X7000Aマニュアルの訂正のご案内

X7000A シリーズ製品に関して、以下に示すマニュアルの訂正と追加をさせていただきます。
最新版マニュアルは wed にて PDF をダウンロードいただけます。

図 2-1:WRITE サイクルとリカバリタイム

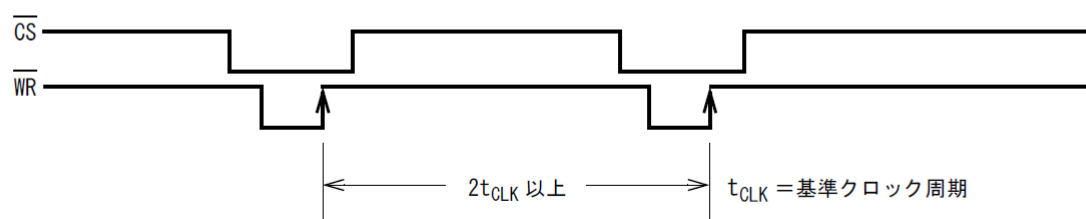
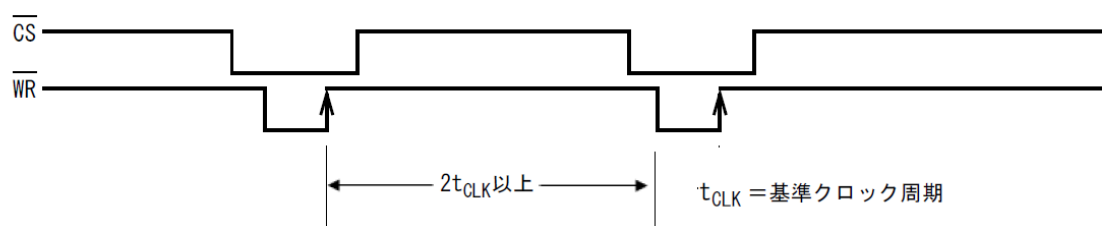
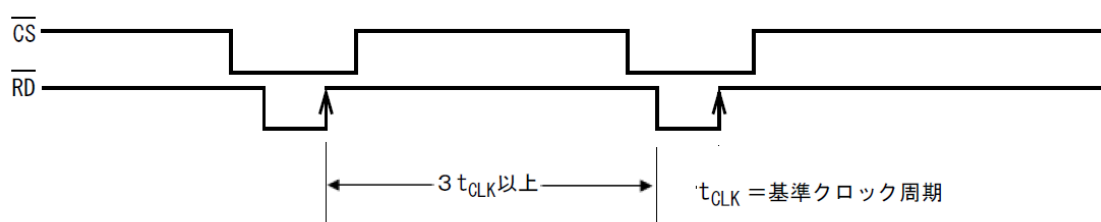
- ① ・訂正内容
WRITE サイクルとリカバリタイム。
- ・追加内容
WRITE サイクル後の READ レイテンシー。
- ② 訂正前の内容 (MNLX7000A160223 及びそれ以前のマニュアル)

【注】 1. WRITE サイクルでは、データの書き込み処理に基準クロックの 2 周期の時間(リカバリタイム)を要します。

【注】 1. 連続WRITEサイクルのリカバリタイム。

2. WRITEサイクル後のREADレイテンシー。
